柏崎刈羽原子力発電所 6 号炉及び 7 号炉

敷地周辺海域の地質・地質構造に関する

コメント回答

東京電力株式会社

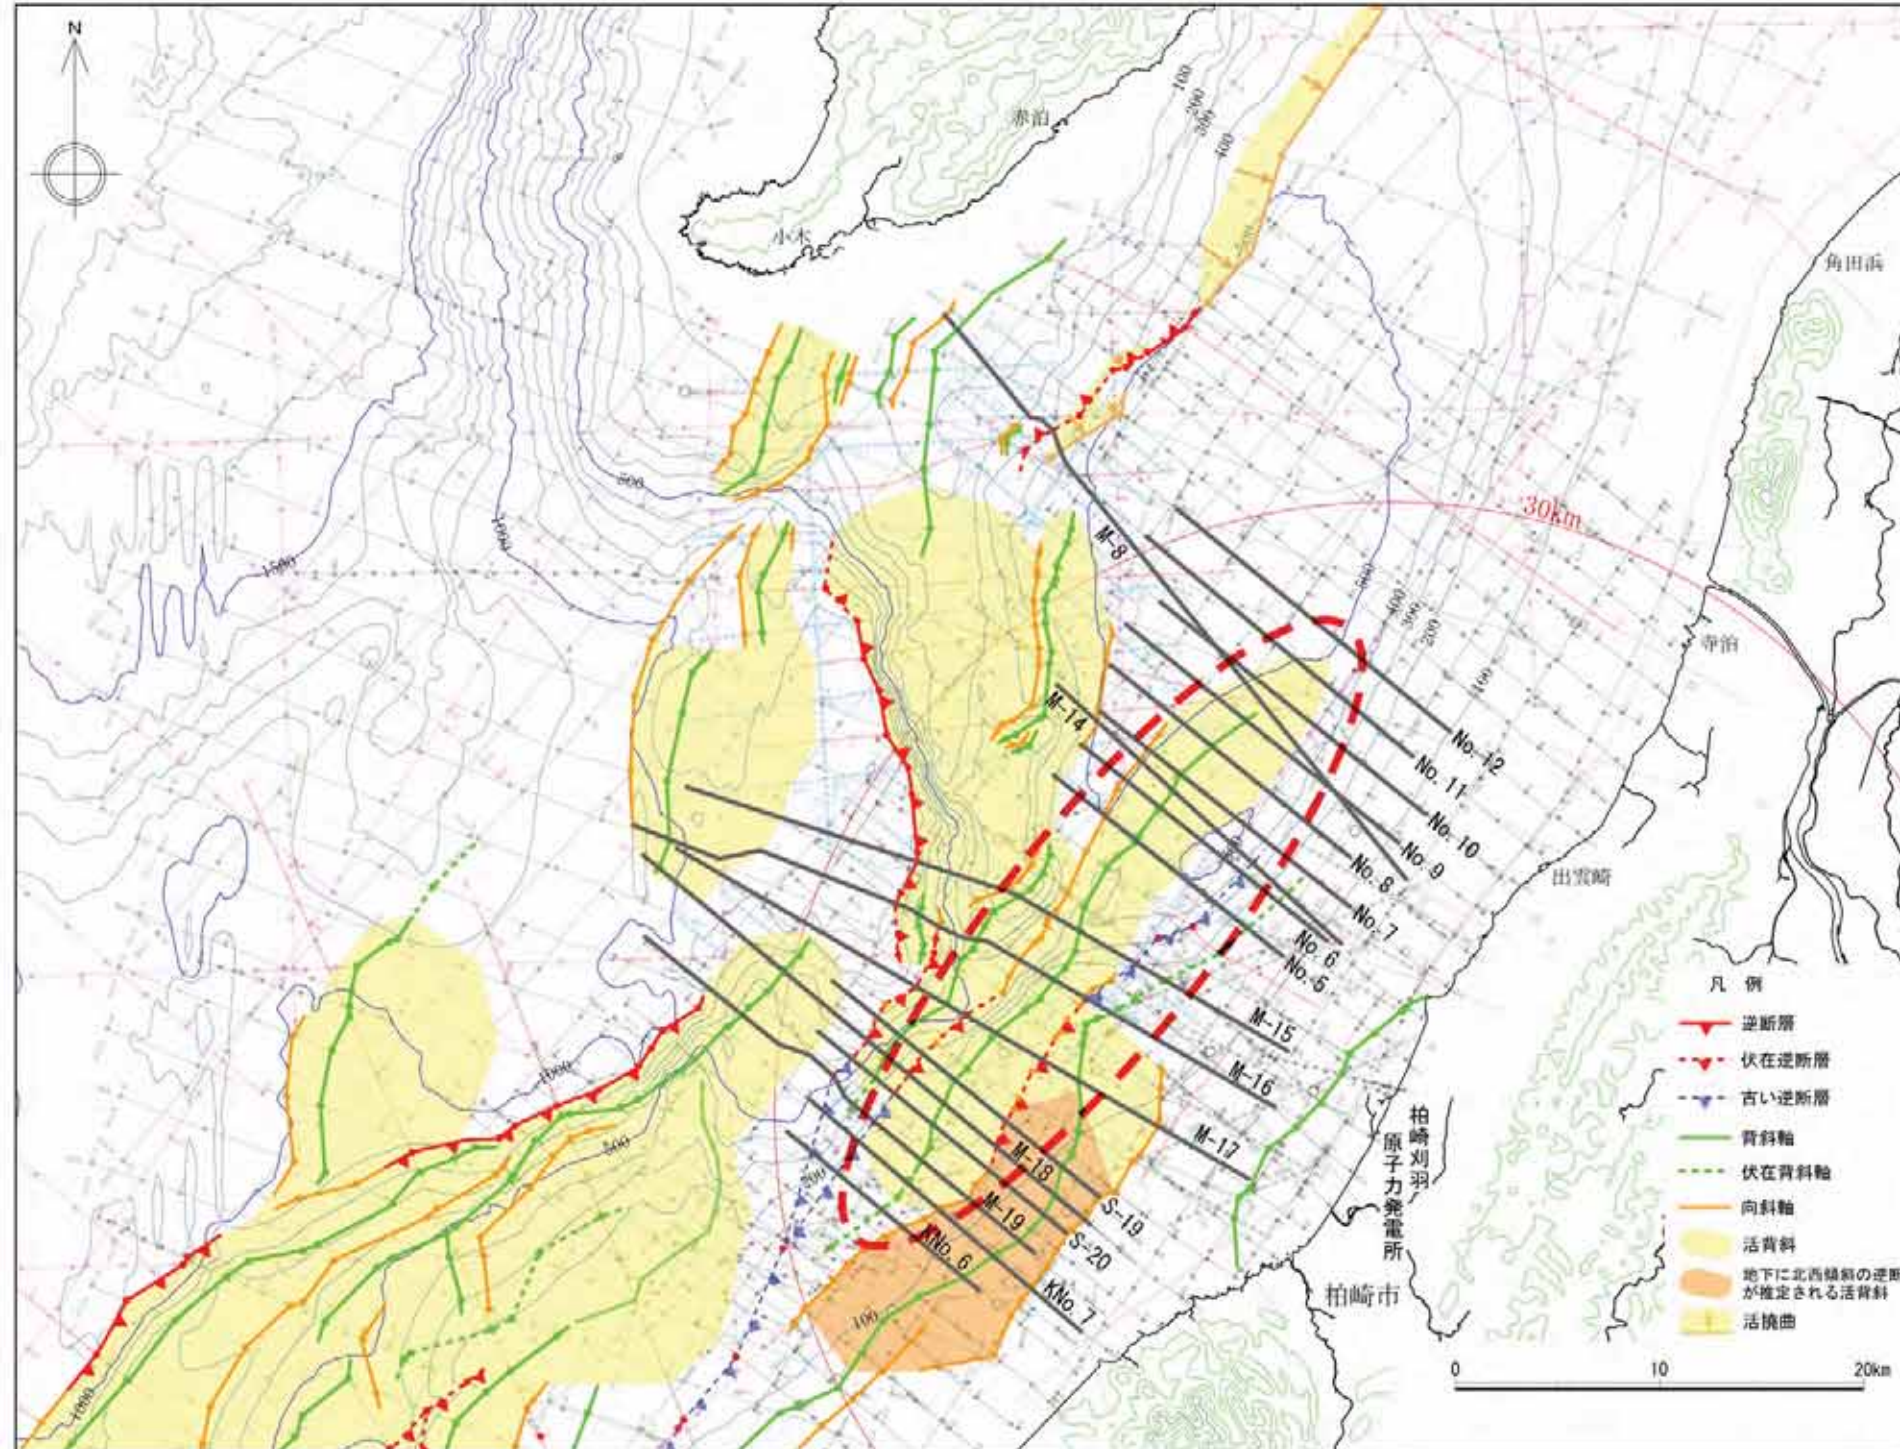
コメント	指摘時期
連動を考慮していない活断層の端点の詳細説明を行うこと。	H27/4/3 審査会合

・ F-B褶曲群の主背斜については、その西翼に南東傾斜の逆断層が推定され、また、最終氷期の侵食面にも変形がみられ、後期更新世以降の活動が認められることから、活褶曲と判断される。その活動的な区間はM-8測線からM-19測線までの約27kmであるが、安全評価上、不確かさの考慮としてNo. 12測線からKNo. 6測線までの約36kmと評価する。

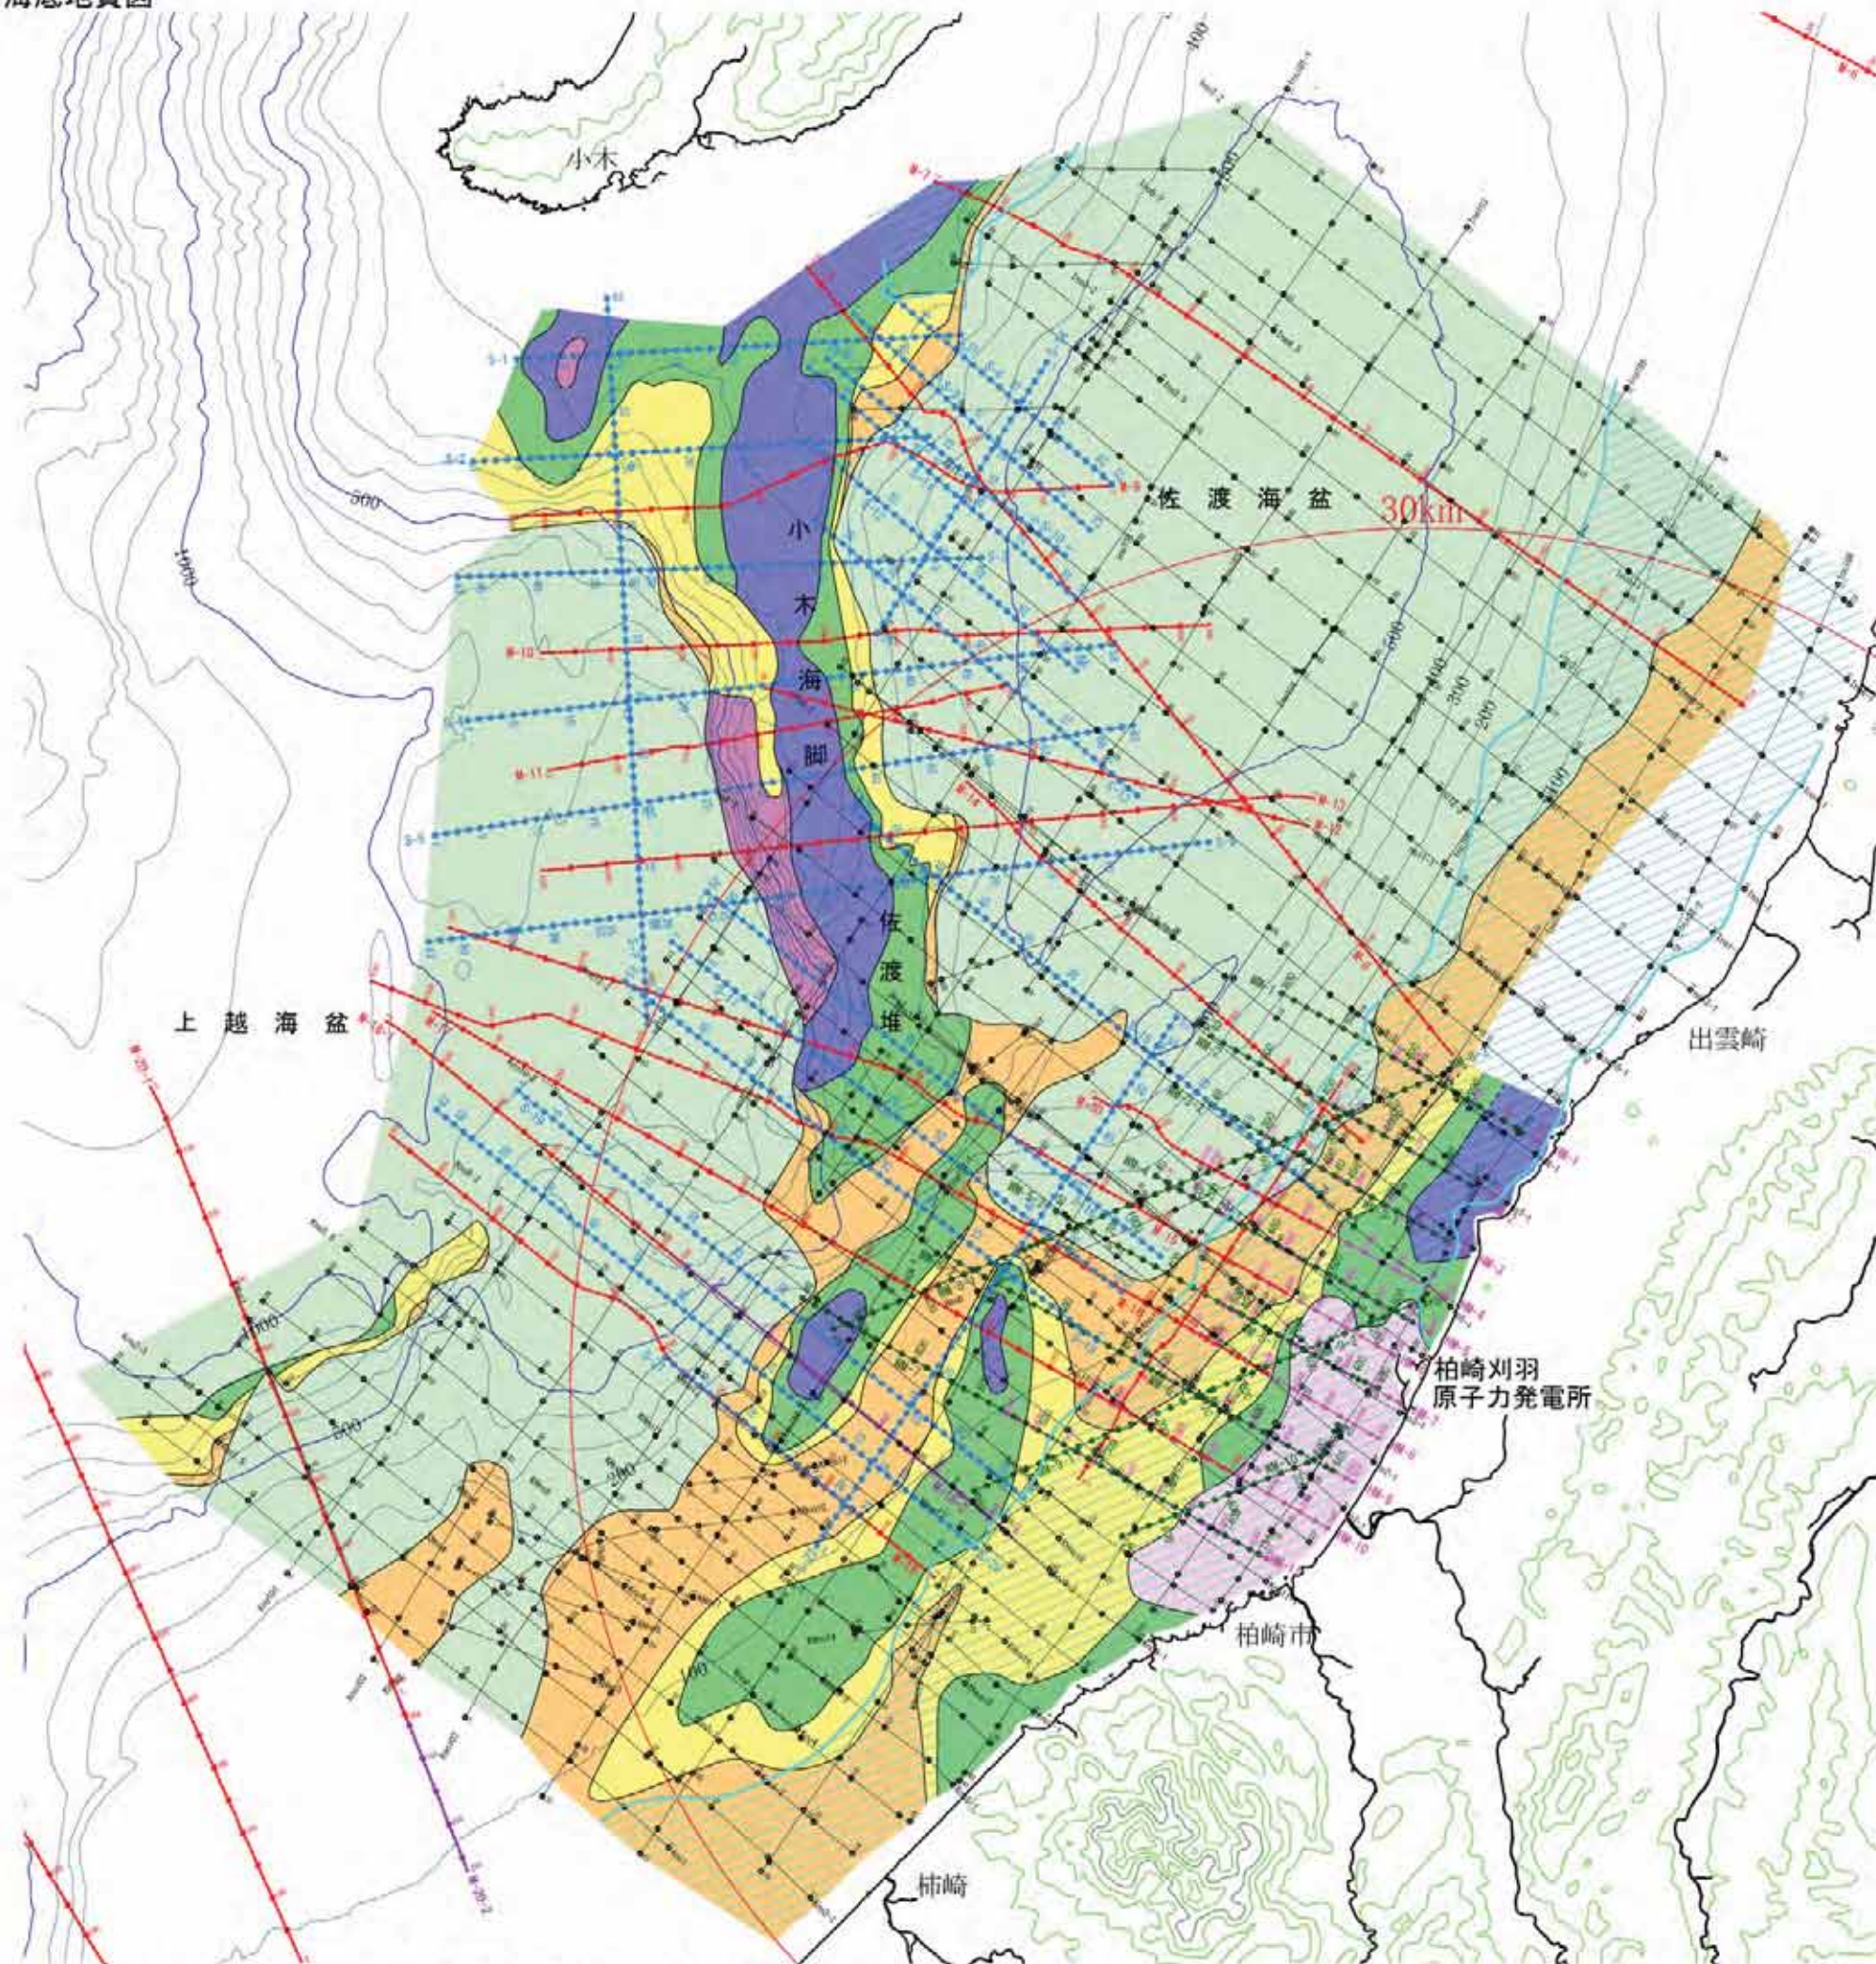
コメント	指摘時期
海域層序について、基礎試錐のデータなどを用いてその考え方の詳細を示すこと。	H27/4/3 審査会合

敷地周辺海域の地層区分は、基礎試錐との対比、不整合関係及び反射パターンの相違に基づき行っている。また、全域において統一的な地層区分を行うために、測線と測線との交点で地層区分の対比を行っている。

海域と陸域との地層対比断面図 (1)

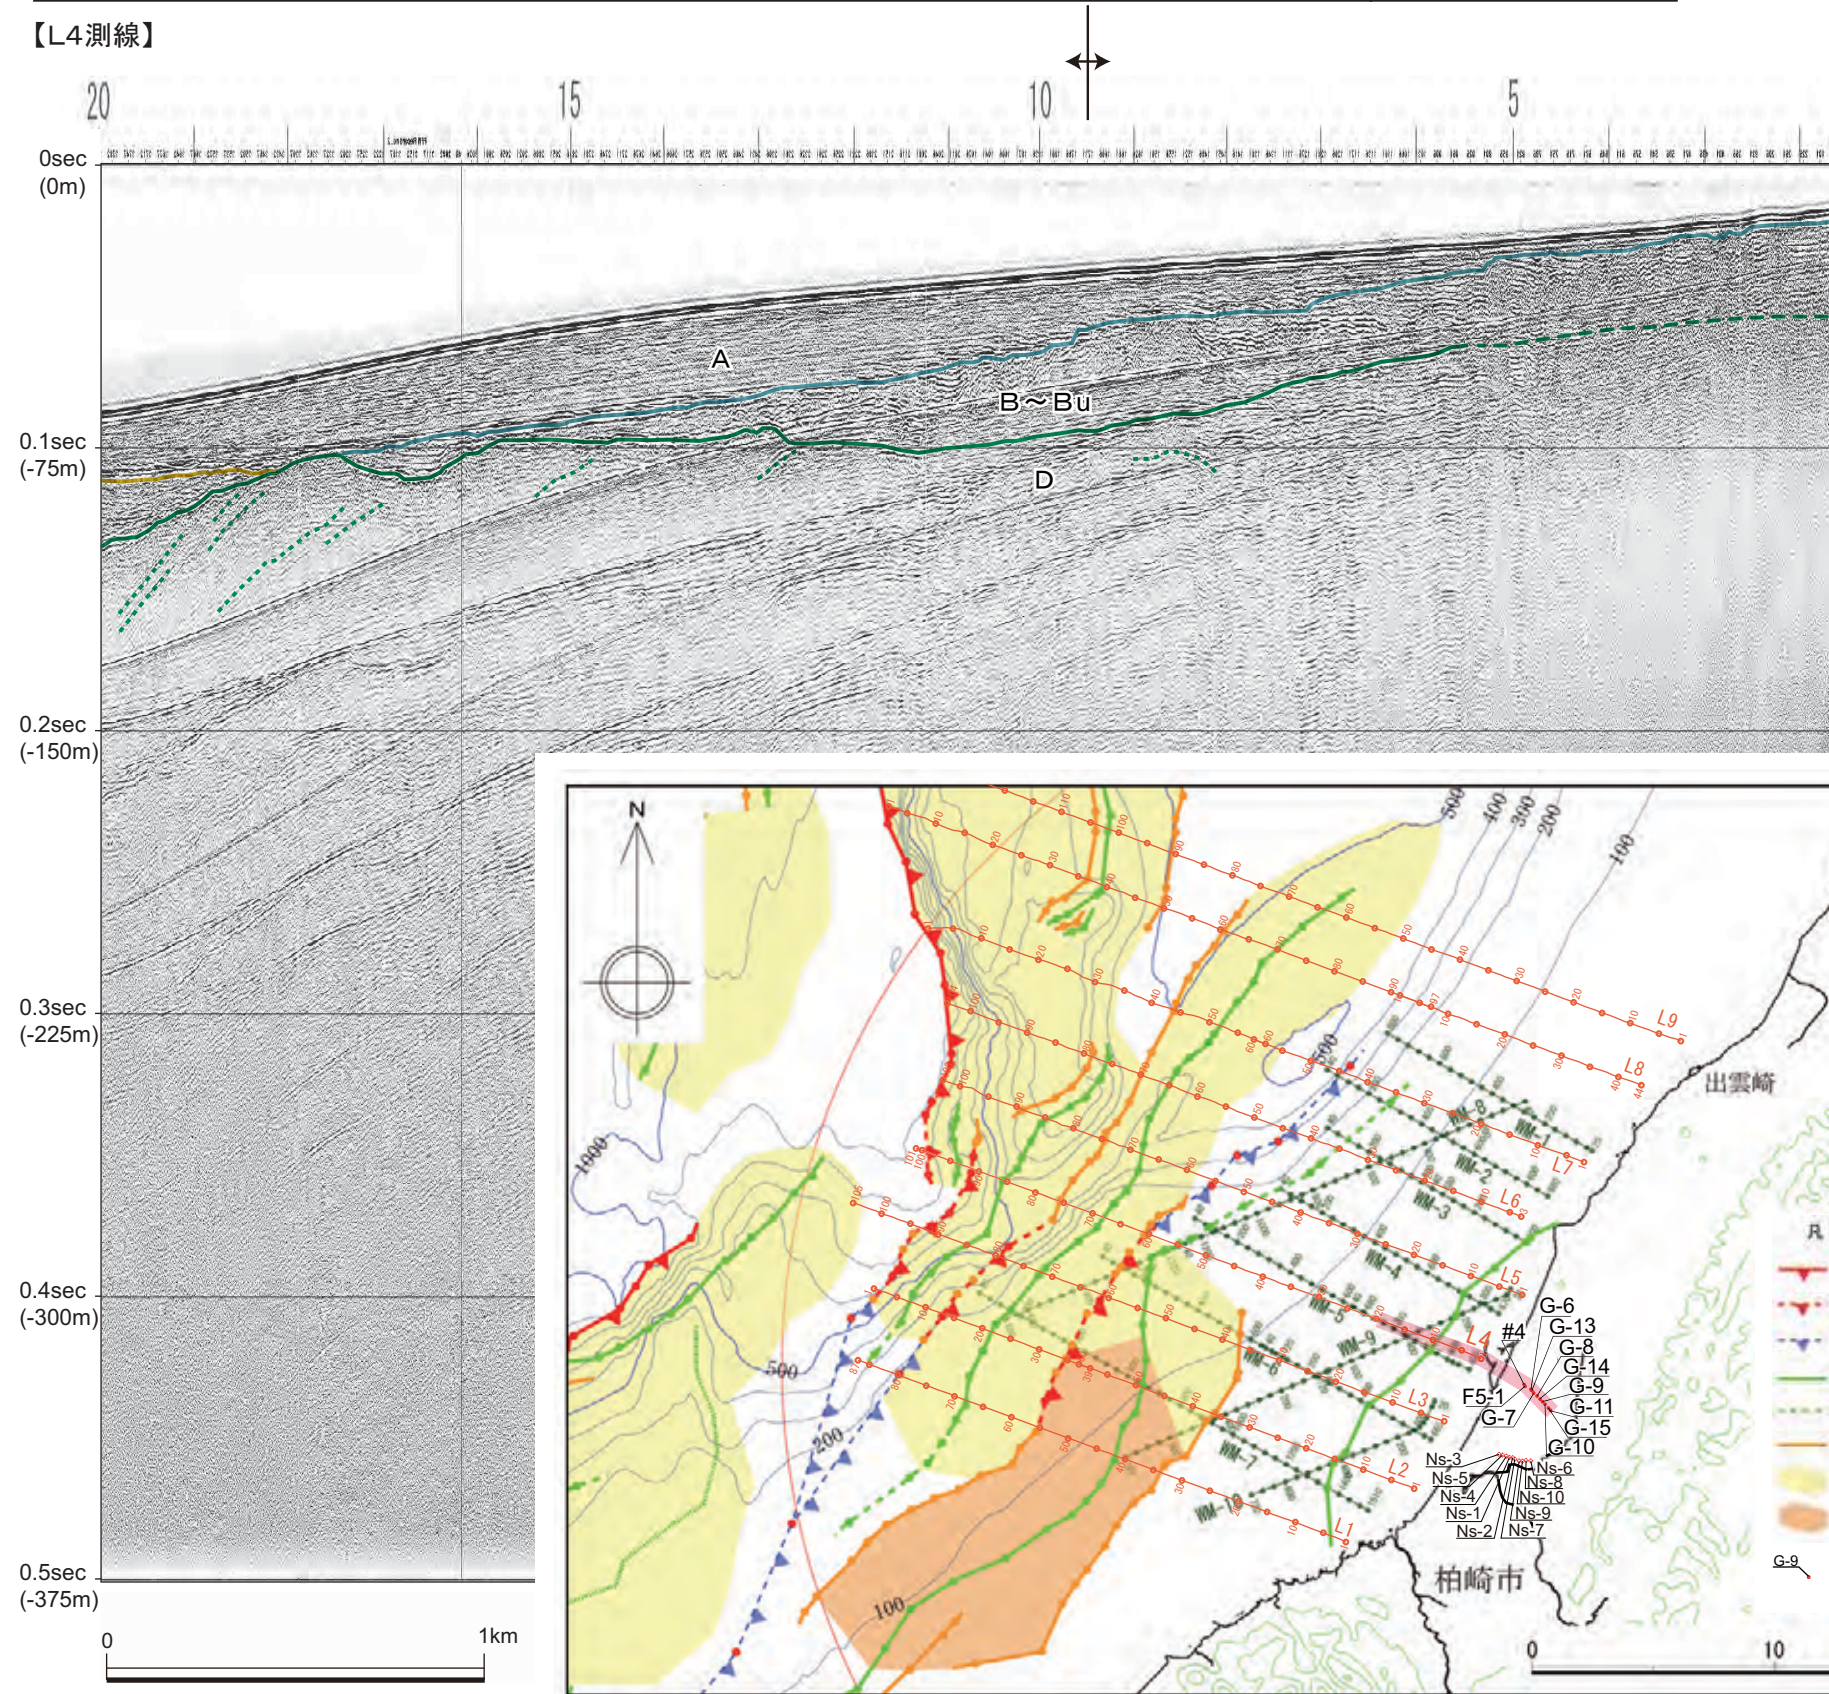
| 敷地前面の背斜の活動性については、追加地質調査も加えて説明性を向上させること | H27/4/3<br>審査会合 |

・音波探査記録の「B~Bu」層基底面を陸域に延長すると、同基底面は、KktおよびAta-Thを挟在する中部更新統の古安田層基底面にほぼ対比され、海域探査結果及び陸域調査結果は概ね整合していると評価される。
